**REGIONE DEL VENETO**

COMMISSIONE REGIONALE V.I.A.  
(L.R. 26 marzo 1999 n°10)

**Parere n. 288 del 26.05. 2010****Oggetto: F.I.S. FABBRICA ITALIANA SINTETICI S.p.A.**

Revamping impianto di combustione rifiuti liquidi, solidi e correnti gassose.

Mappa 2 - Curve di isoconcentrazione al suolo – NO<sub>x</sub>  
 Assetto alla capacità produttiva – Post operam  
 Periodo di mediazione 1 anno

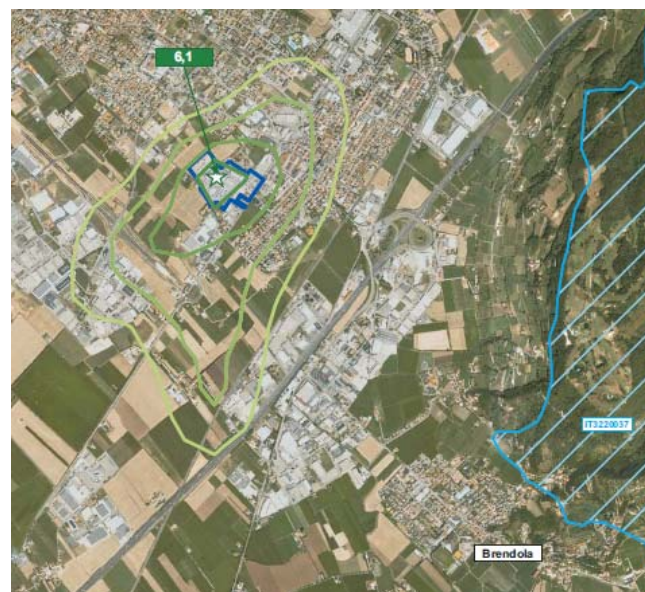
Confronto scenario emissivo in atmosfera ante- e post-revamping. Il GI istruttore sostanzialmente condivide le valutazioni del proponente, ritiene tuttavia che una valutazione più aderente alla realtà delle ricadute inquinanti per la sezione incenerimento/termocombustione dovrebbe essere fatta:
